РАЗЯСНЕНИЯ №1

към процедура на договаряне с обявление
с предмет: **Изработка и доставка на резервни части за ППС**
реф. № 67-122-17

ПСВ.12
10.01.01

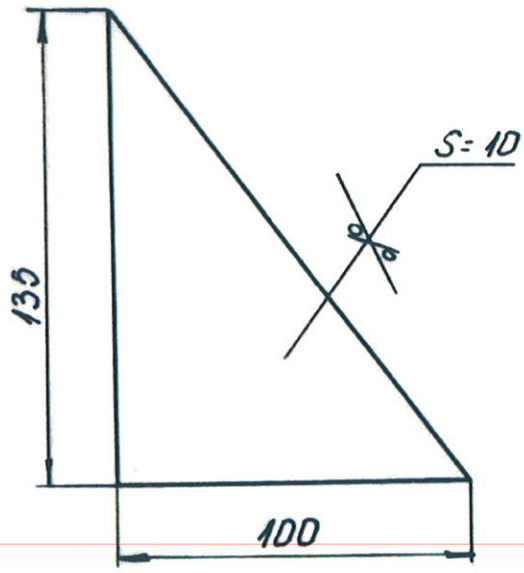
ВЪПРОС 4: В приложенияте към документацията чертежи отсъства чертеж №ПСВ 12.10.01.01 за "Плъзгач за ПСВ". При възможност, моля да ни предоставите този чертеж.

ОТГОВОР: Приложение - чертеж
